Dotyczy: postępowania nr: NP.26.2.51.24.BM, którego przedmiotem wyłonienie Wykonawcy robót budowlanych wraz z nasadzeniami zieleni związanych z wykonaniem zadania pn.: „Budowa parku przy zbiegu ulic Składowej i Łokietka”, dla Zarządu Zieleni Miejskiej w Krakowie.

PYTANIA I ODPOWIEDZI, WYJAŚNIENIA DO TREŚCI SWZ

1.1 Waga z 2-siedzonymi z rzeźbieniami

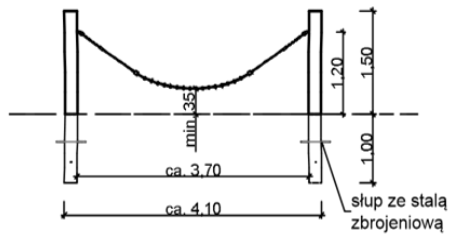
Zwracam się z prośbą do Zamawiającego o akceptację elementów placu zabaw (hamak, huśtawka równoważna, ścieżka sprawnościowa) zgodnych z załączoną dokumentacją. Zamawiający opublikował na stronie postępowania karty techniczne konkretnego producenta ale w w.w elementach zostały zmienione parametry produktów producenta tj. wymiary, materiał, w związku z powyższym proszę o akceptację przedstawionych produktów.

Zamawiający informuje, iż akceptuje zaproponowany hamak i belkę równoważną z drewna robinii akacjowej, gdyż są to rozwiązania równoważne w stosunku do urządzeń wskazanych w dokumentacji projektowej. Zamawiający natomiast nie akceptuje ścieżki sprawnościowej, gdyż jej funkcje są niezgodne z dokumentacją projektową.
